Granskingsrapport

Rapport	
Rapporttittel Hydrokarbonlekkasje Oseberg A 17.6.2013	Aktivitetsnummer 001053028

Figur 4 Tilkobling trykkavlastning, kilde Statoils granskingsrapport

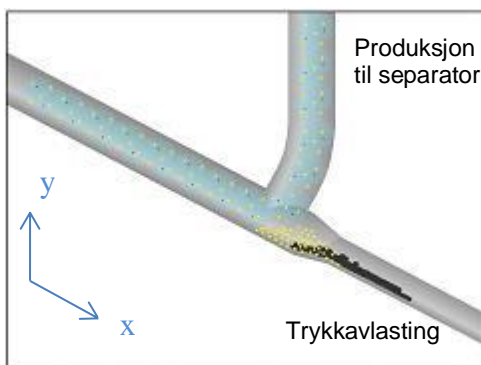
Uhensiktsmessig tilkoblingspunkt for trykkavlastingslinjen på testmanifolden gjør at det akkumuleres sand i trykkavlastingslinjen.

Trykkavlastingslinjen har en ugunstig tilkobling til manifolden som gjør at sand som produseres inn manifolden akkumuleres i trykkavlastingslinjen. Normalt tilkobles trykkavlastingslinjer i et høypunkt 90° på rørsegmentet som skal trykkavlastes slik at det er gassen som bløser av til fakkell. Dette er også med på å redusere sandmengden som følger med gassen inn i fakkelsystemet.

Figur 5 Prinsippskisse for strupeskiene og bend

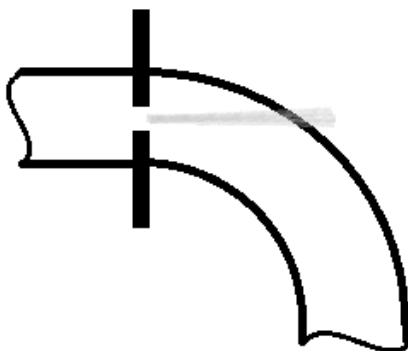
Uhensiktsmessig design med strupeskiye foran rørbend medfører at det dannes en jetstråle med innhold av sand som rammer rørbend og eroderer hull.

På grunn av at strupeskiens som skal begrense gassraten til fakkel er plassert direkte foran et 90° bend har jettstrålen fra skiven resultert i svært høy hastighet på sanden før den traff bendet. Dette har resultert i at det har blitt erodert hull i bendet som vist på skissen og bilde nedenfor.

Figur 9 Arrangement for tandembrønn B-41 & B-45

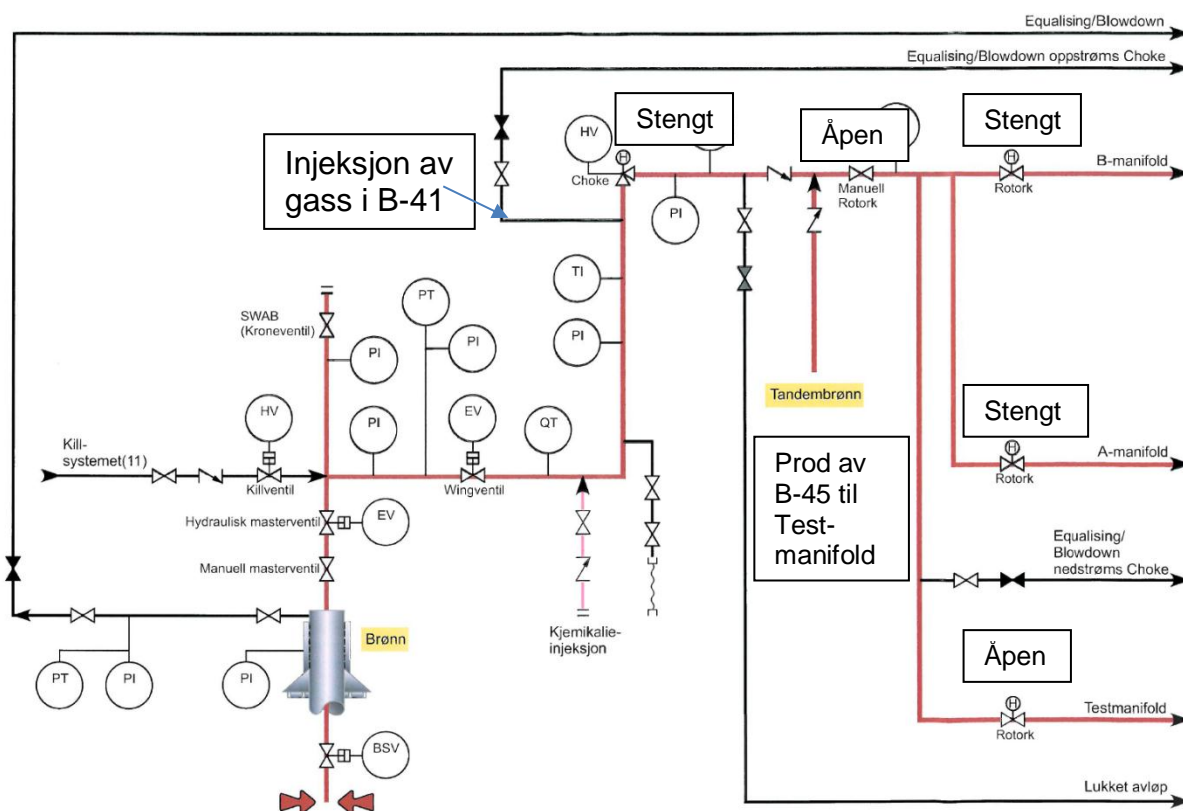
I forbindelse med at det ble injisert gass i brønn B-41 ("bullheading") samtidig som brønn B-45 ble kjørt mot testseparator var det ikke etablert primærsikring mot overtrykk av testmanifolden.

Brønn B-41 og B-45 er koblet opp med felles ventil mot test manifold (manuell Rotorkventil), derav kalt tandembrønner, se skissen nedenfor:

Samtidig med at brønn B-45 var koblet opp mot testseparator ble det injisert gass i brønn B-41. Dette ble gjort via manifolden for trykkutligning og trykkavlastning (equalizing & blowdown manifolden) som er koblet opp mot brønnen oppstrøms produksjonsstrupeventil

(Choke). På grunn av at brønn B-45 var koblet opp mot test separator resulterte denne konfigurasjonen i at choken på brønn B-41 var eneste barriere mellom injeksjonsgassen og testmanifolden. Testmanifolden har design trykk på 75 barg mens injeksjonssystemet ikke har noen automatisk nedstengings-funksjon før trykket når 233 barg. Ved feilåpning eller lekkasje i choken vil det derfor ikke være noen nedstengingsfunksjon for manifolden som hindrer overtrykk slik regelverket krever.

Det er installert en nedstengingsfunksjon for høyt trykk på testmanifolden, men denne stenger kun ving- og masterventil på tandembrønnene, og påvirker således ikke oppkoblingen mot manifolden for trykkutligning og trykkavlastning.

Innretningsforskriften § 82 nr. 2, jf. forskrift for produksjons- og hjelpesystemer på produksjonsanlegg for utvinning av petroleumforekomster m.v., fastsatt av Oljedirektoratet 3. april 1978 med senere endringer 1.juli 1980, kapittel 7.3 om prosessikringsutstyr og funksjoner, jf også innretningsforskriften § 34 om prosessikringssystem.
